## Technische Service-Information

**61-34285-20**  
**03-34285-01/-02/-03/-04/-05/-06/-07**  
**61-37770-00**  
**03-37770-01/-02/-03/-04/-05**  
**MERCEDES-BENZ**

**OM 457/OM 460**

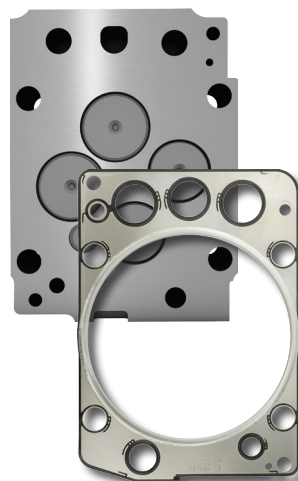
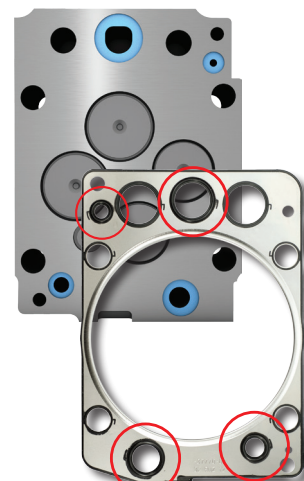
Bei der Motorbaureihe OM 457 & OM 460 sind ab Motornummer 085588 modifizierte Zylinderköpfe im Einsatz. Während der bisherige Zylinderkopf an der Dichtfläche eben ist, wurde bei der modifizierten Ausführung eine Nut um die Wasser- bzw. Druckölbohrungen ausgefräst. Dabei wurde auch die Zylinderkopfdichtung angepasst und das Abdichtpotenzial gesteigert.

Die Hauptunterscheidungsmerkmale der Zylinderkopfdichtung sind die ca. 3 mm höheren Gummi-Dichtlippen der Wasser- bzw. Druckölbohrungen.

61-34285-20\_Ebene Gummi-Dichtlippe

61-37770-00\_3 mm höhere Gummi-Dichtlippe

Zylinderkopf mit ebener Dichtfläche. Bis Motornummer: 085588  
**61-34285-20** (Dichtung Zylinderkopf) oder **03-34285-XX**  
 (Dichtsatz Zylinderkopf)

Zylinderkopf mit eingefrästen Nuten. Ab Motornummer: 085589  
**61-37770-00** (Dichtung Zylinderkopf) oder **03-37770-XX**  
 (Dichtsatz Zylinderkopf)
